# 改善箇所説明図

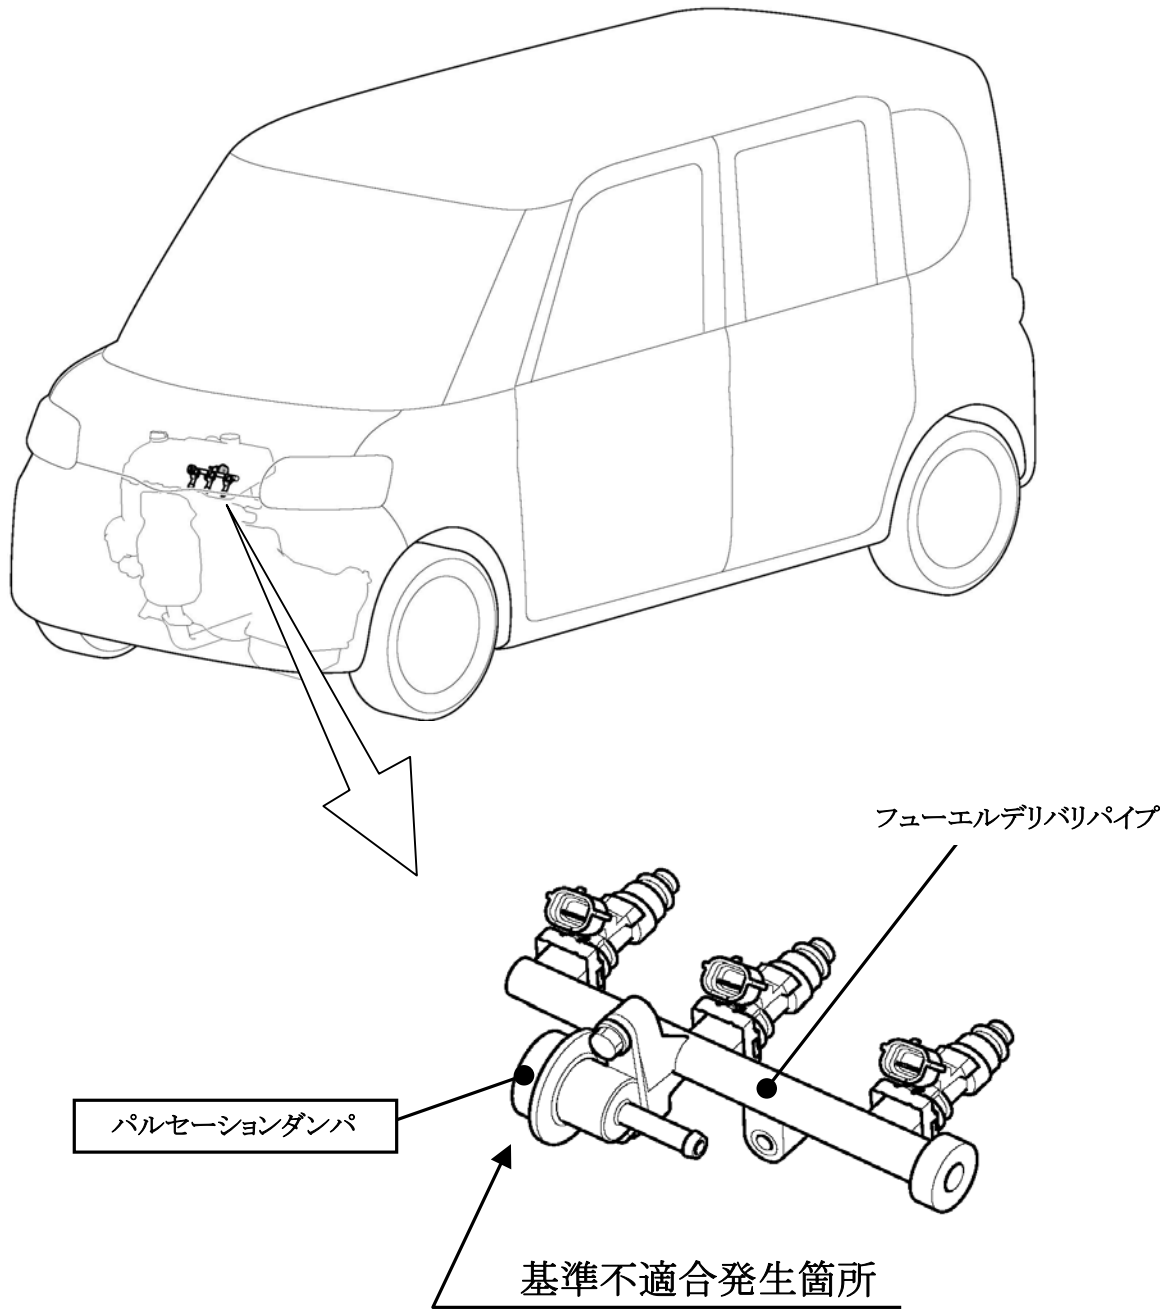
〔 エンジンの燃料装置において、パルセーションダンパ(燃料圧脈動減衰器)の製造工程でダイヤフラムを傷付けたものがある。そのため、そのままの状態で使用を続けると、車両の使用過程における燃料圧の脈動で当該ダイヤフラムの傷から亀裂が生じ、燃料が漏れるおそれがある。 〕

全車両、パルセーションダンパの製造番号を確認し、対象に該当するものは良品に交換する。

識別 : エンジンルーム内左フロントストラット取付ナット付近に黄色ペイントを塗布する。
